**Règlement technique mondial (RTM) n° 9
(Protection des piétons)**

Proposition d'amendements au RTM n° 9 (Protection des piétons)

Communication du représentant des Pays-Bas*

«Figure 6A

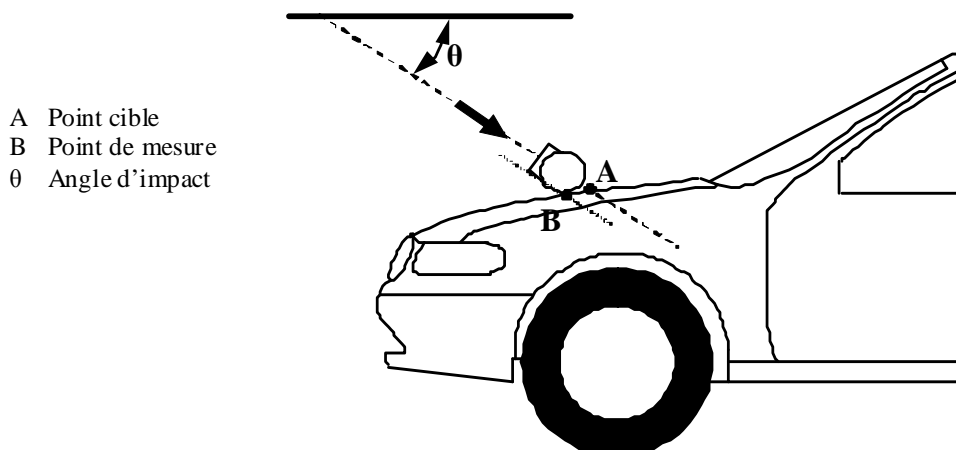
- «3.25 “Point cible”, l’intersection entre la projection de l’axe longitudinal de la tête d’essai et l’avant du véhicule (point A sur la figure 6A).

- «3.30 **Le point de mesure pour l’essai de l’élément de frappe tête est situé sur le plan longitudinal vertical contenant l’axe médian de l’élément de frappe. Sur ce plan, il s’agit du point où l’élément de frappe heurte effectivement d’abord le dessus du capot (voir le point B sur la figure 6A et la figure 6B). Le premier point de contact peut être différent du point de mesure en raison de la forme de la face supérieure du capot.**

Figure 6, supprimer.

Ajouter trois nouvelles figures, conçues comme suit:

Point de mesure et point cible situés sur le plan longitudinal vertical passant par le centre de l’élément de frappe (voir par. 3.30 et 3.25)¹

¹ Remarque: en raison de la forme du dessus du capot, le premier point de contact “C” ne se trouve, dans la plupart des cas, ni sur le même plan longitudinal vertical ni sur le même plan transversal vertical que le point de mesure “B”.

Figure 6B

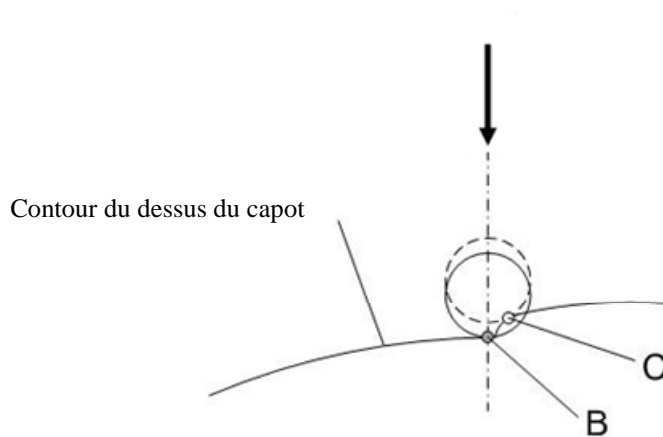
- «3.19 “~~Premier point de contact d’impact~~”, le point du véhicule heurté en premier par l’élément de frappe; la précision de ce point dépend à la fois de l’angle d’attaque de l’élément de frappe et de la forme du véhicule (voir point ~~C B~~ de la figure ~~6B~~ **et de la figure 6C**).

Point de mesure et premier point de contact (voir par. 3.30 et 3.19)¹
(vue schématique de l'avant du véhicule)

Figure 6C

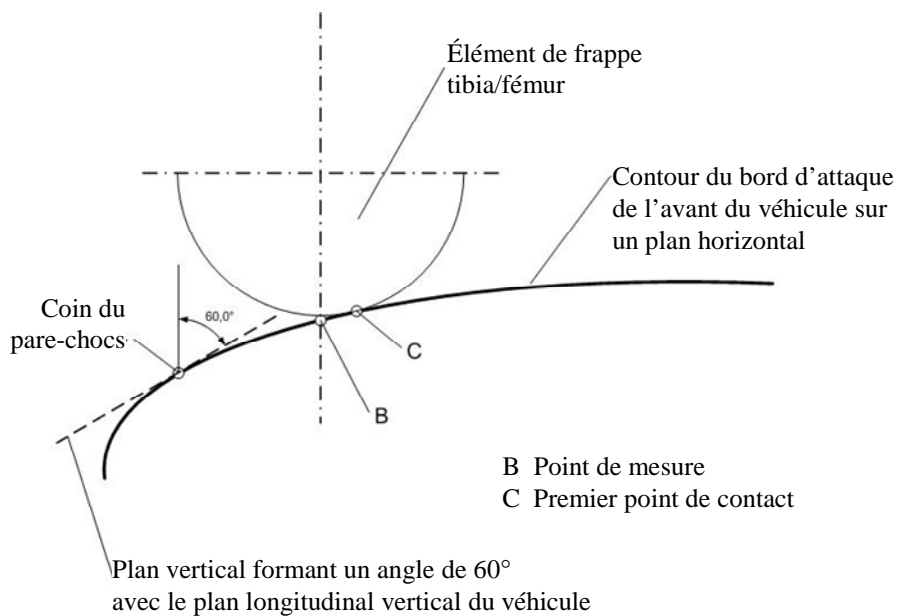
- 3.31 Le point de mesure pour l’essai de l’élément de frappe tibia contre pare-chocs et l’essai de l’élément de frappe fémur contre pare-chocs se trouve sur le plan longitudinal vertical passant par l’axe médian de l’élément de frappe. Le premier point de contact peut être différent du point de mesure en raison de la forme de l’avant du véhicule.
- 3.32 La «zone d’impact de la face supérieure du capot» est composée de la zone d’essai de la tête d’essai enfant et de la zone d’essai de la tête d’essai adulte, telles que définies respectivement aux paragraphes 3.12 et 3.1.»

Point de mesure et premier point de contact (voir par. 3.31 et 3.19)
Géométrie de l'impact tibia/fémur d'essai contre pare-chocs (vue de dessus)

«Figure 11

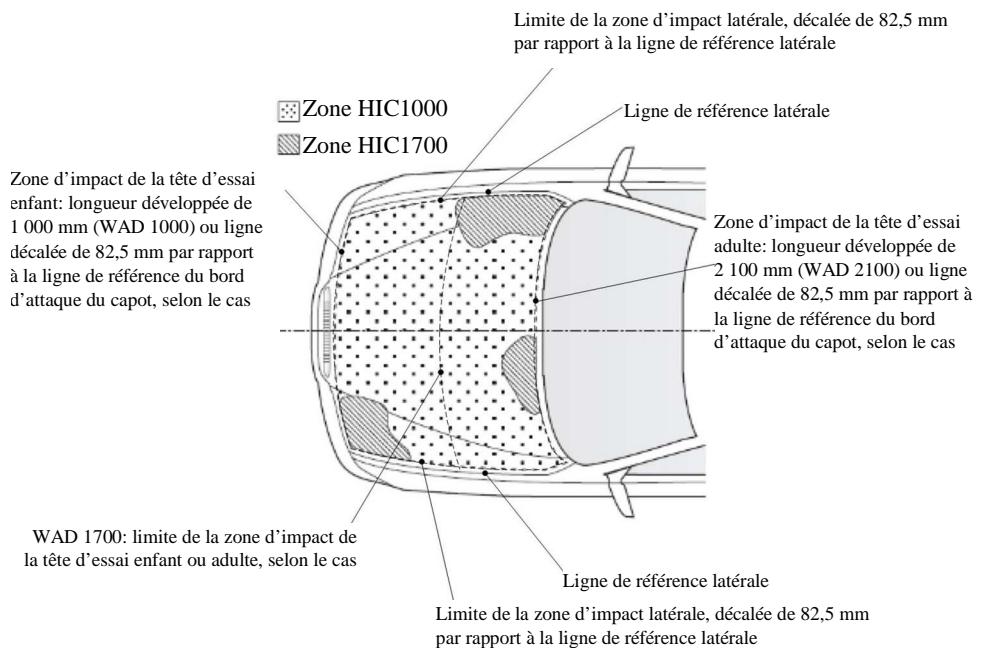
«5.2.4.1 Le constructeur détermine sur le capot les zones **d'essai** dans lesquelles la valeur HIC ne doit pas dépasser 1 000 (zone HIC1000) et celles où elle ne doit pas dépasser 1 700 (zone HIC1700) (voir fig. 11).».

Figure 11, supprimer.

Ajouter une nouvelle figure 11, conçue comme suit:

Exemple de répartition des zones HIC1000 et HIC1700
